Projet d'oléoduc dans le secteur du parc d'Oka
(augmentation de la capacité du réseau)
par Pipelines Trans-Nord inc.

Dossier 3211-10-10

Le 5 février 2004

Objet: Projet d'oléoduc dans le secteur du parc national d'Oka (augmentation de la capacité du réseau) par Pipelines Trans-Nord inc.

LE ZONAGE

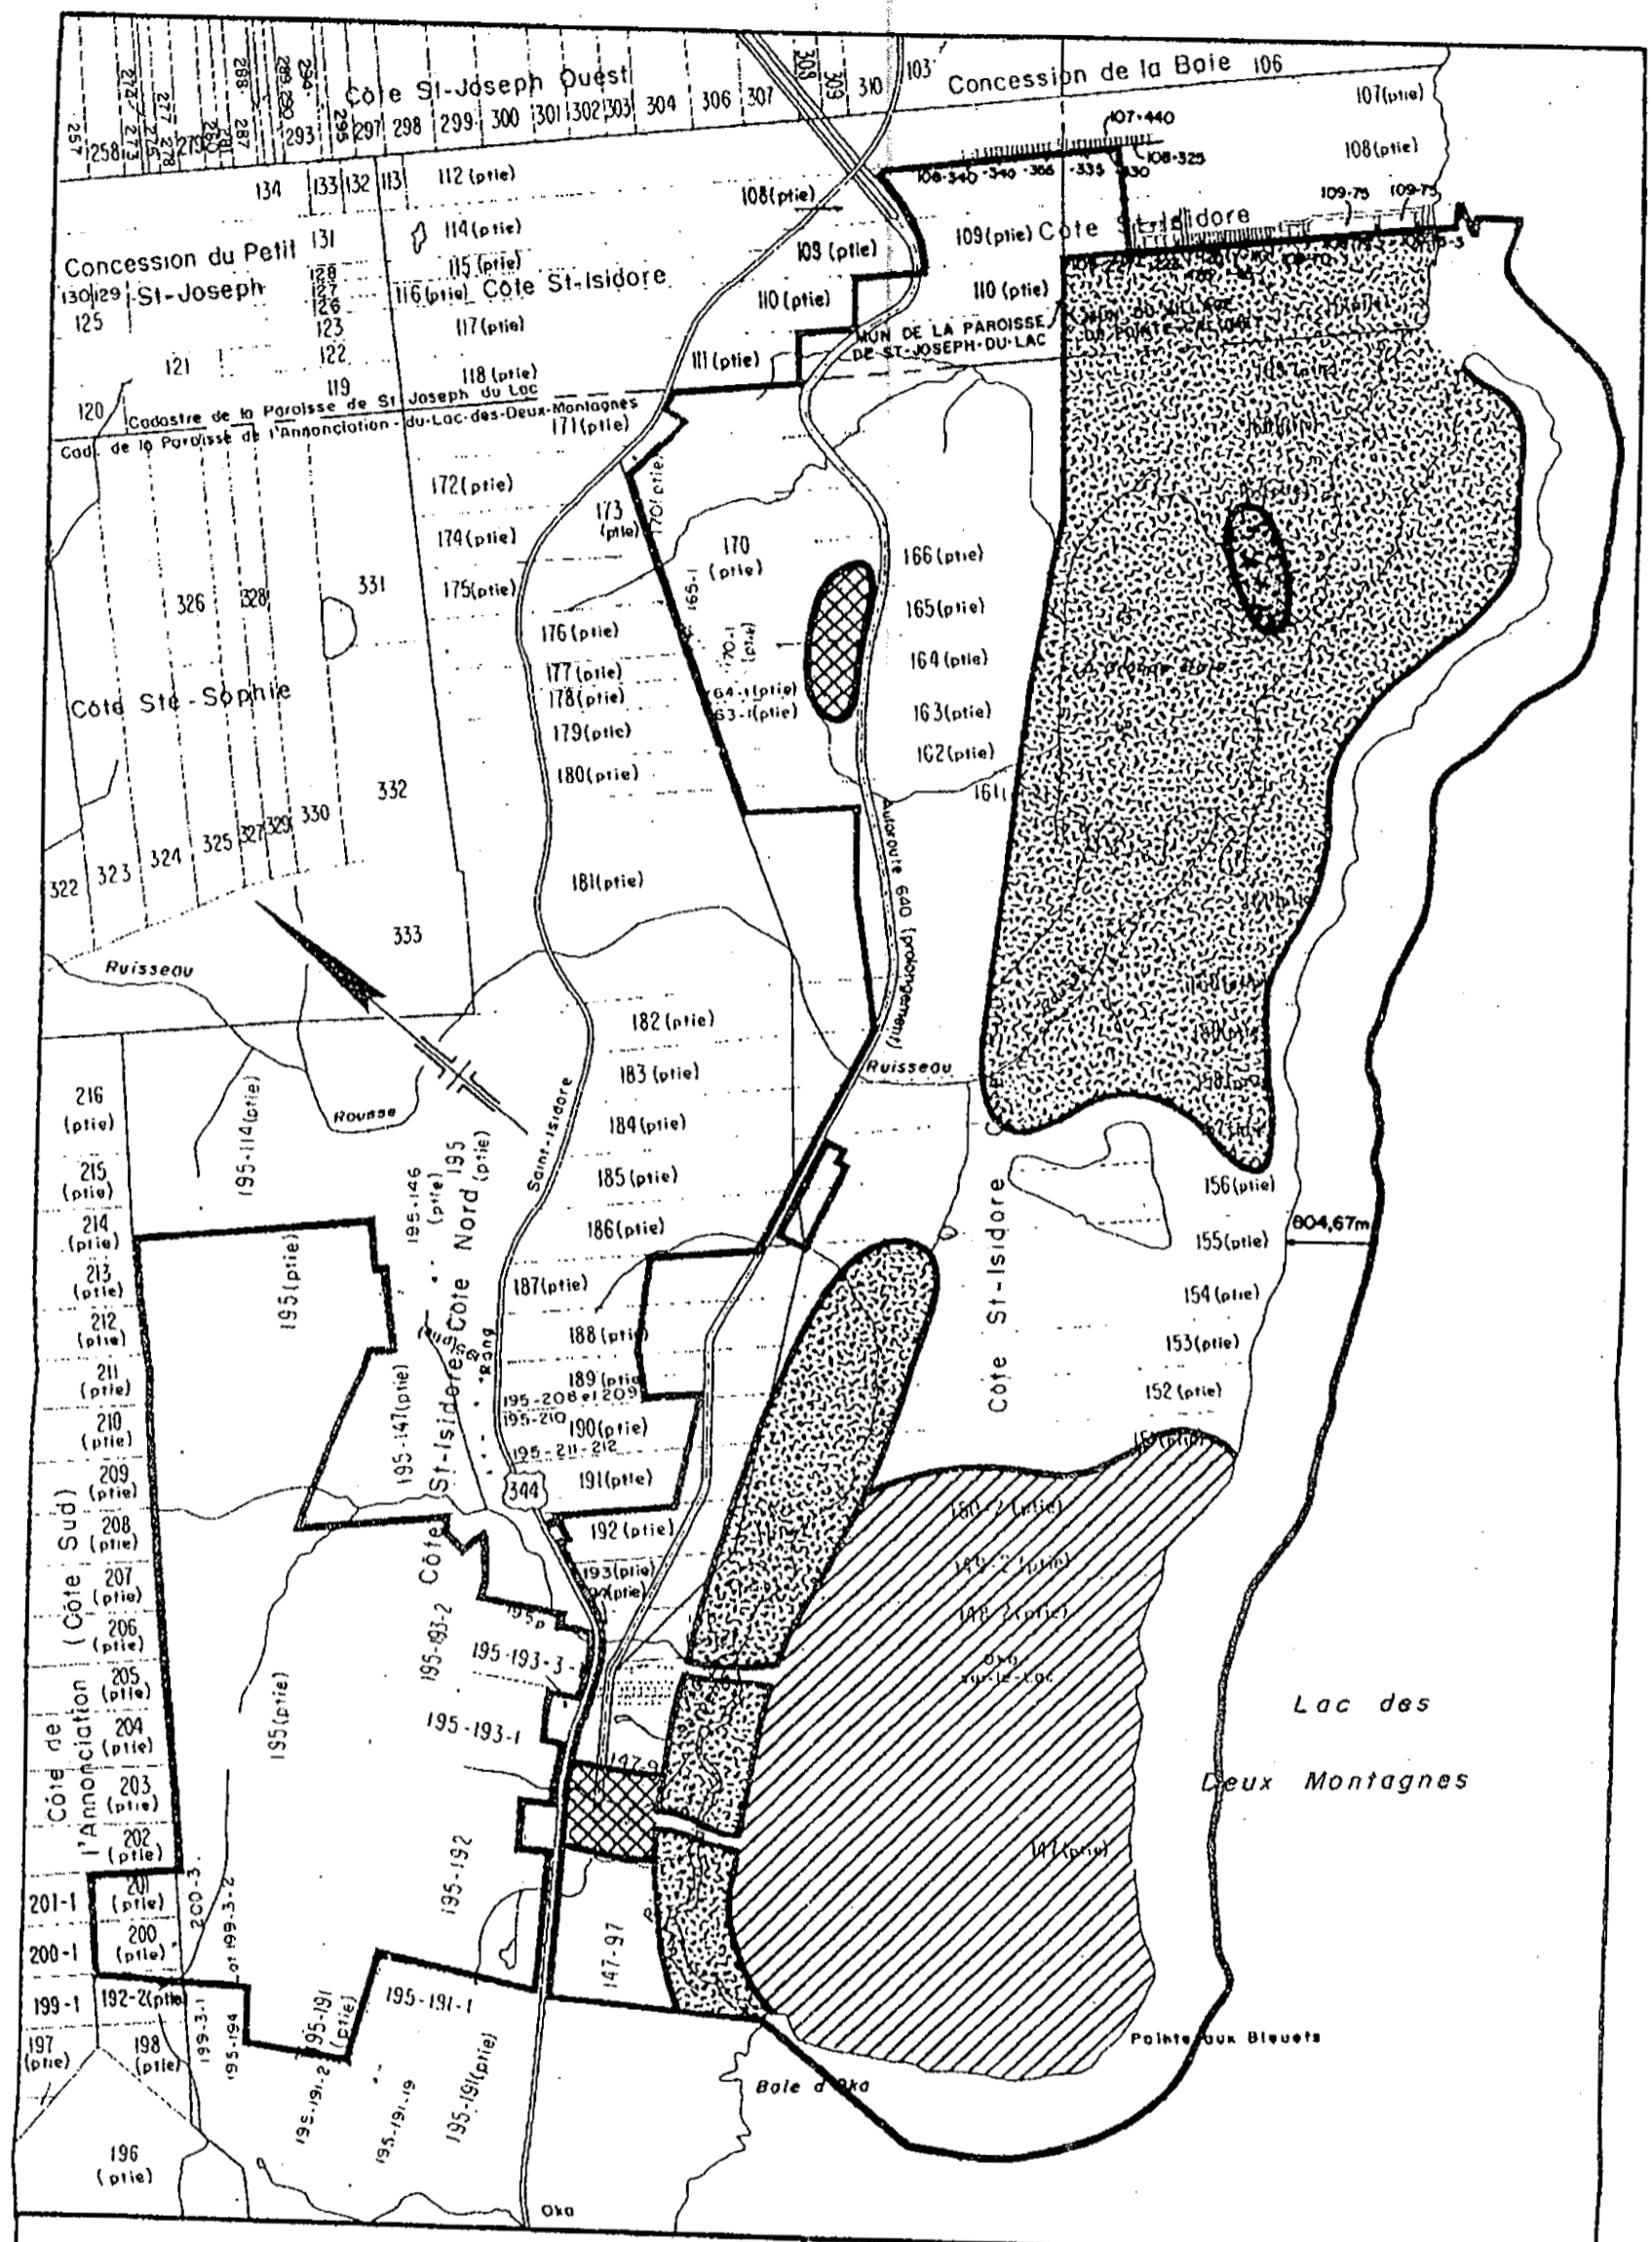
- Rectifier le zonage du parc d'Oka à l'aide de la carte officielle (annexe B).
- Prendre note que le lac de la Sauvagine fait partie de la zone d'ambiance et que la zone de préservation de la rivière aux Serpents est entrecoupée de deux zones d'ambiance qui correspondent à la route du camping et à la route de la plage.
- Il y aurait lieu de revoir la représentation graphique de cette figure car le zonage du parc est établi par règlement du gouvernement et devrait être illustré de façon prioritaire à celui des affectations du territoire. Le zonage du parc devrait donc être illustré par de la trame et celui des affectations du territoire, par des lettres.
- Reporter ces modifications aux figures 5.1 et 6.1.
